ODPOWIEDZI NA PYTANIA DO TREŚCI SPECYFIKACJI WARUNKÓW ZAMÓWIENIA (SWZ)

Dotyczy: Postępowania o udzielenie zamówienia publicznego prowadzonego w trybie podstawowym pn. „Modernizacja infrastruktury Szkoły Podstawowej w Branicach i Zespołu Szkolno-Przedszkolnego we Włodzieninie”.

Zdj. Widok pogładowy sali lekcyjnej.

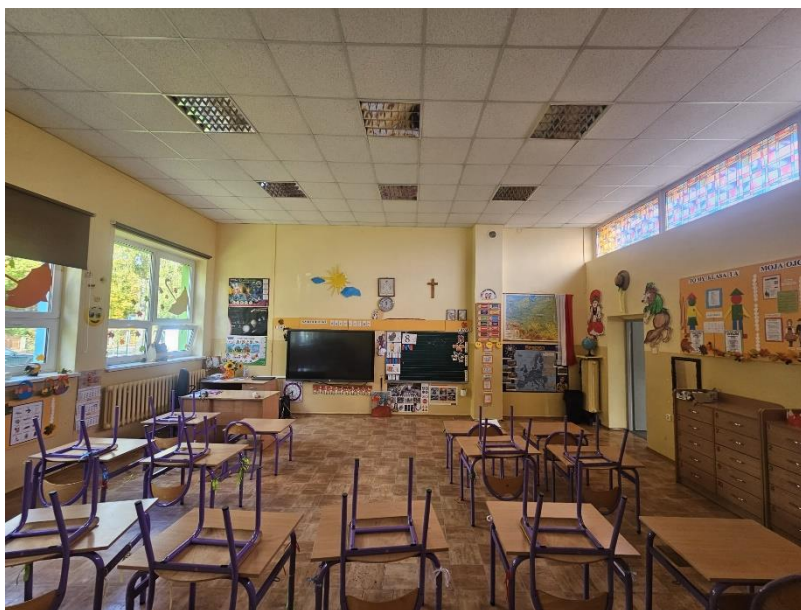
1. Proszę o określenie jakie elementy należy zdemontować ze ścian i sufitów; poz. 24 d.1.1.2.1.1, poz. 53.d.1.1.3.1.1, poz. 82 d.1.1.4.1.1, poz. 90 d.1.1.5.1.1, poz. 299 d.2.7.1, poz. 349 d.2.8.1 przedmiarów

Należy zdemontować takie elementy jak: rolety, lampy, kratki wentylacyjne, plakaty, tablice interaktywne, mapy, zegary, itp.
